Ref.: Obra: Aulas, Laboratorios y Decanato - FCE UNRC
LPN 01/2023 (Cu-014/22)

CIRCULAR ACLARATORIA CON CONSULTA N°1

NOMBRE PLANO: DETALLES ESCALERA TANQUE

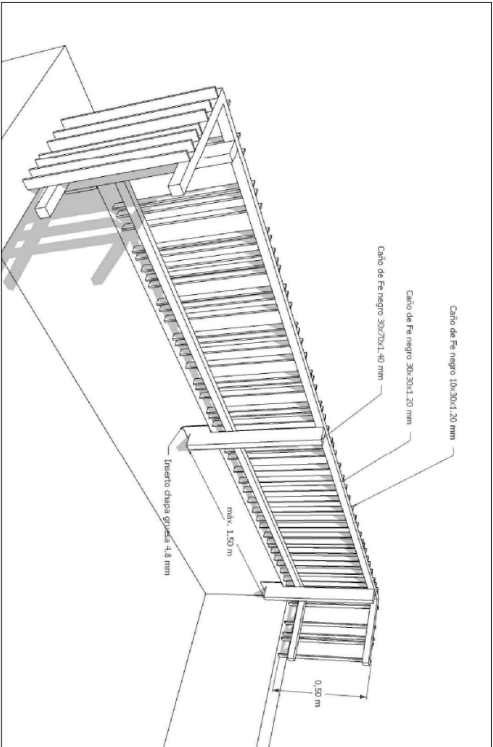
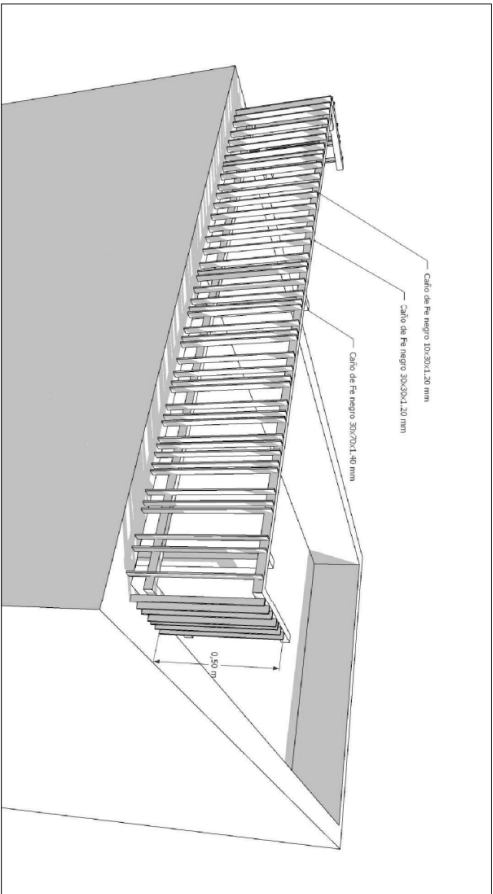
Se solicita detalle del ítem 23.3 Escalera de Acceso a Tanque de Reserva

RESPUESTA N°6

Se adjunta plano de Detalle (D07_Detalleescaleraatanque_1_25)

NOMBRE PLANO: DETALLE BARANDA PERIMETRAL

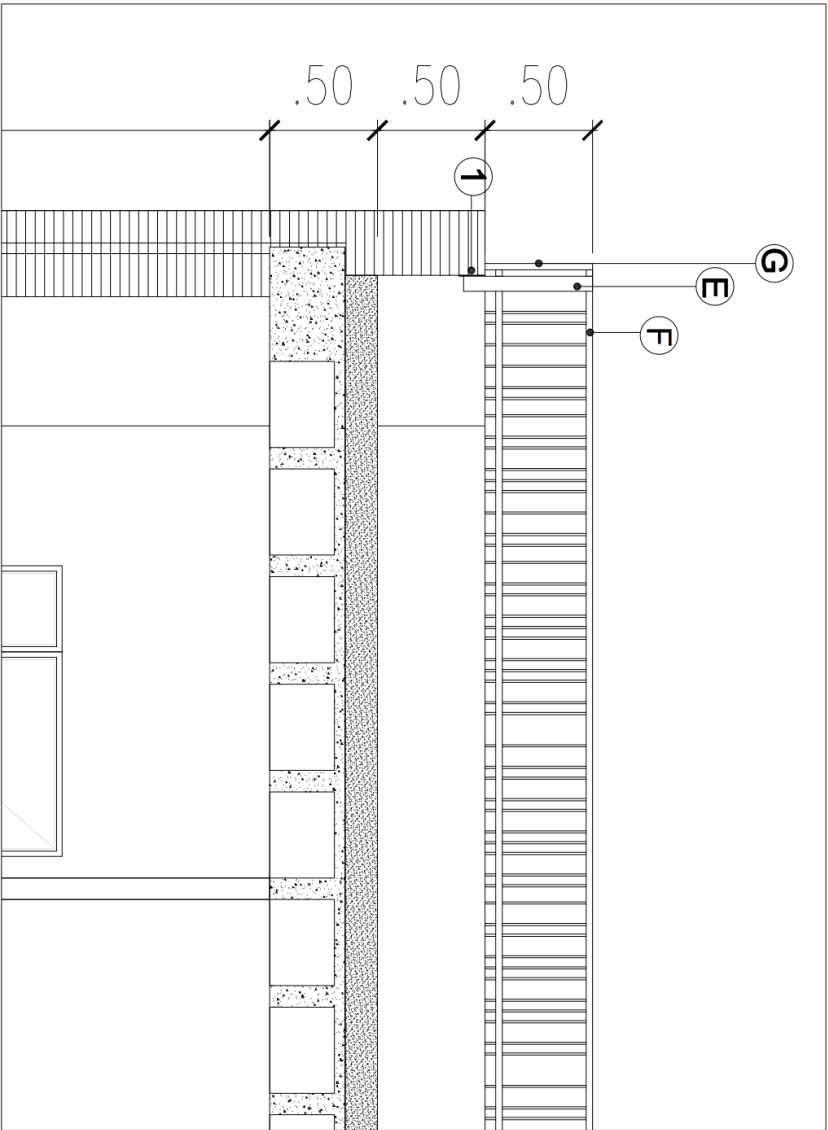
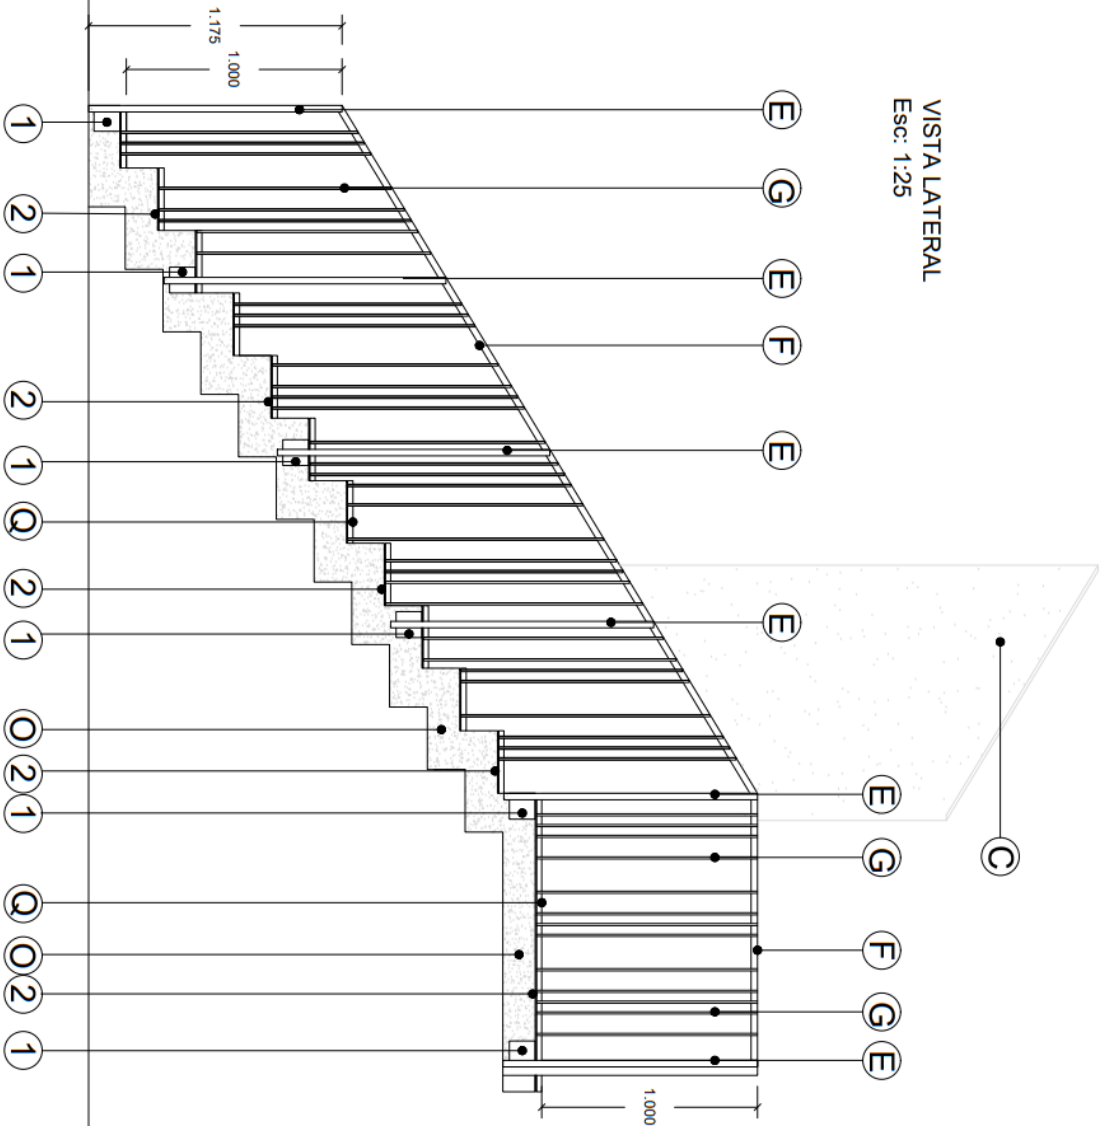
Se solicita detalle del ítem 23.2 Barandas Metálicas Perimetrales

RESPUESTA N°5

Se adjunta plano de Detalle (D06_Detallebarandaperimetral_1_25)

NOMBRE PLANO: DETALLE BARANDA ESCALERA
HALL CENTRAL

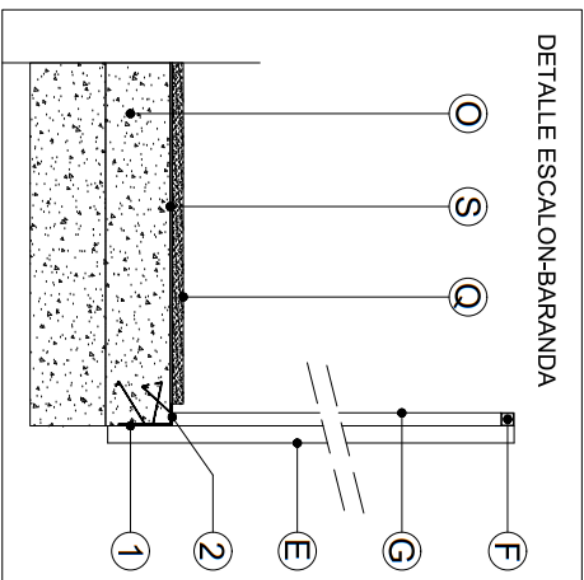
¿En Escalera del Hall Central, que barandas se prevé colocar del lado libre?

RESPUESTA N°9

Se adjunta plano de Detalle (D08_Detallebarandaescalerahallcentral_1_20)
